# 國立清華大學會議紀錄

一、會議名稱：「南校區學生宿舍新建工程委託規劃設計及監造技術服務案」

第五次擴大月工作會議

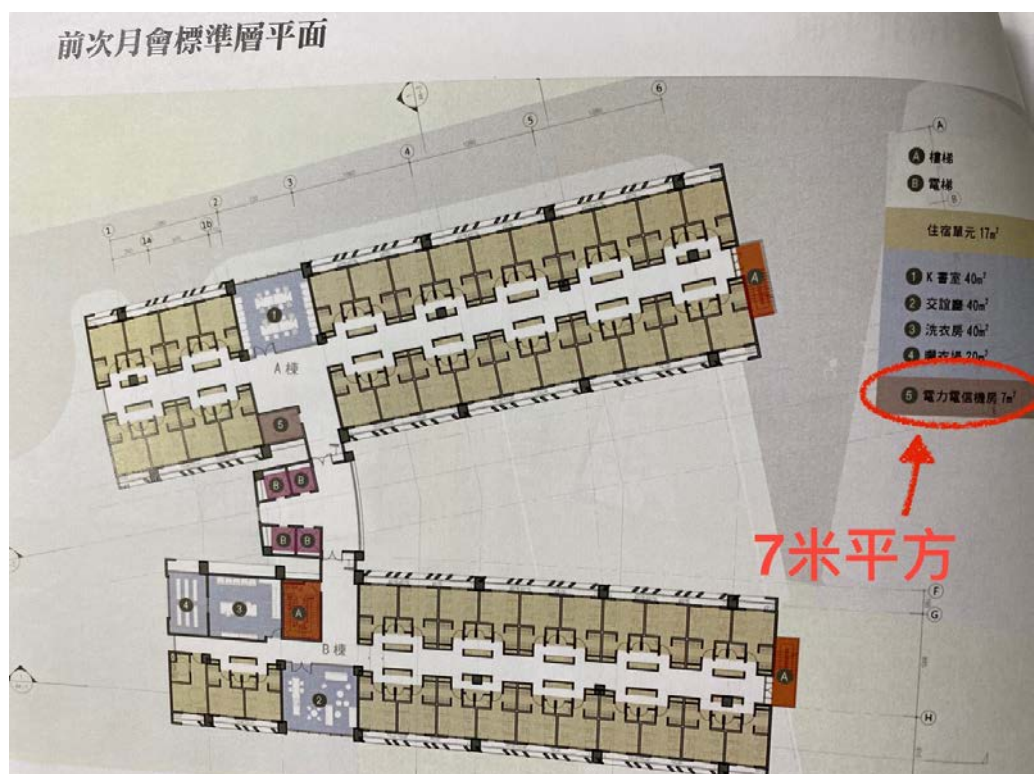
(1) 12/18 南校區學生宿舍新建工程委託規劃設計及監造技術服務案

會議，依當日簡報所見設計圖面：電力電信機房為 7 米平方(附圖

1)，宿網機房(即弱電室所在位置)我們需求為 3 米\*3 米=9 米平方的空間，數量 2 間(3 樓、6 樓)，其餘樓層的弱電機房我們應該不會使用到。

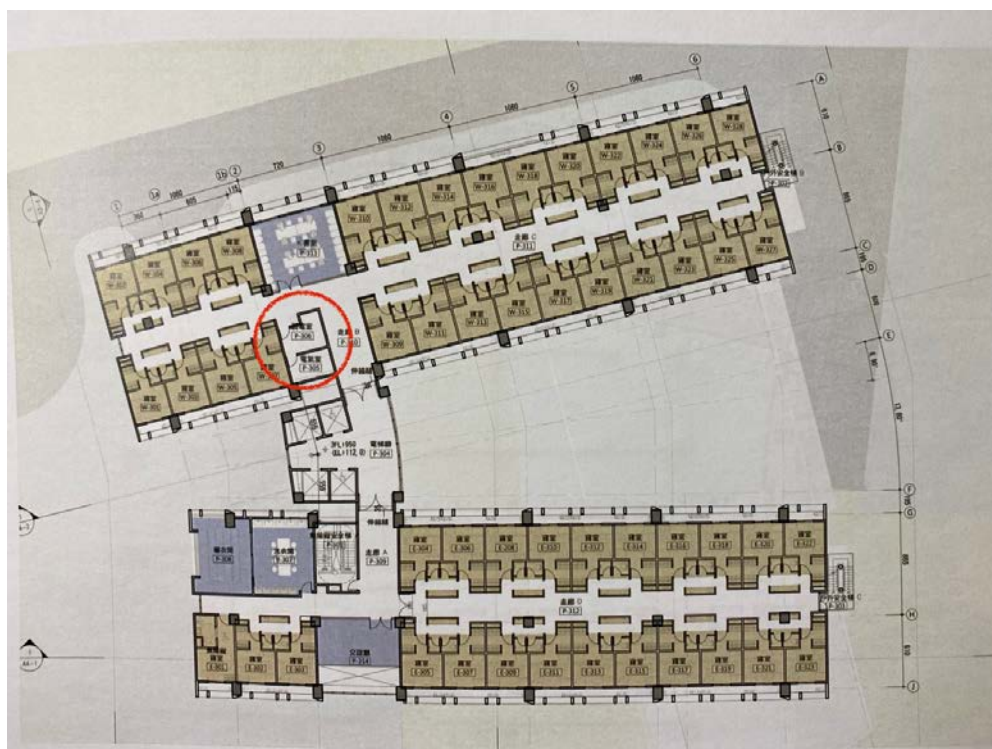
- (3)電氣室與弱電室共用一個門進出(附圖 2)，因資安考量，我們希望弱電室(宿網機房)為獨立空間，是否未來議程可以再討論可行性。
